島根原子力発電所2号炉 津波による損傷の防止

論点5「浸水防護重点化範囲の設定」

(コメント回答)

審査会合における指摘事項【論点5】

図 浸水防護重点化範囲概略図

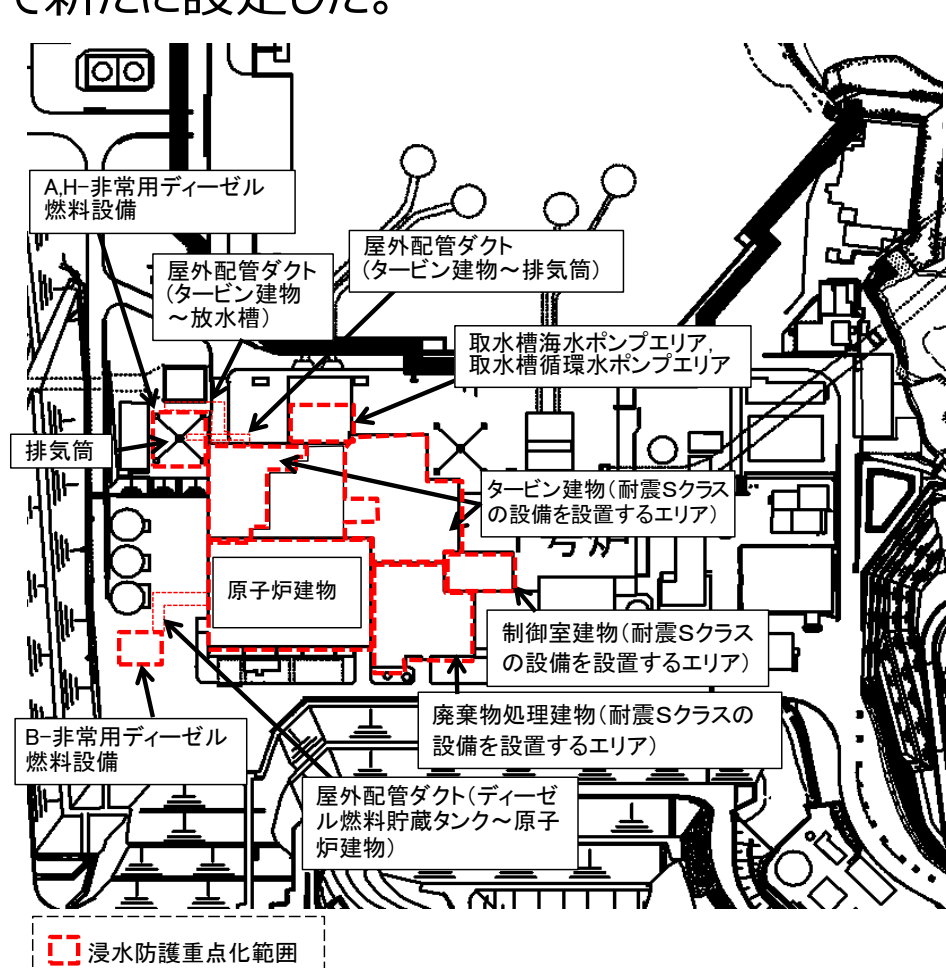
No.	審査会合日	コメント内容	回答頁
84	令和2年1月28日	・津波防護方針の内郭防護において、浸水防護重点化範囲への浸水の可能性のある経路の特定、それらに対する浸水対策について説明すること。なお、浸水防護重点化範囲として設定した建物及び区画は、海域と接続した取水・放水施設から地下部を介しての浸水経路があり、外郭防護の区画とも重複しているように見受けられるため、津波防護方針の外郭防護における取水路、放水路等の経路からの津波の流入防止と併せて説明すること。	P.5~11
85	令和2年1月28日	・浸水防護重点化範囲への津波の流入を防止するインターロック等の弁やS s機能維持とする低耐震クラス配管について、島根サイトの特異性を踏まえた耐震・耐津波設計上及び申請上の位置付けと機能保持の評価方針を説明すること。	P.5~11

- 「基準津波及び耐津波設計方針に係る審査ガイド」を踏まえ、耐震 Sクラスの設備を内包する以下の建物・区画を浸水防護重点化範囲として設定する。
- 以上より、タービン建物（耐震 Sクラスの設備を設置するエリア）及び取水槽循環水ポンプエリアを浸水防護重点化範囲として新たに設定した。
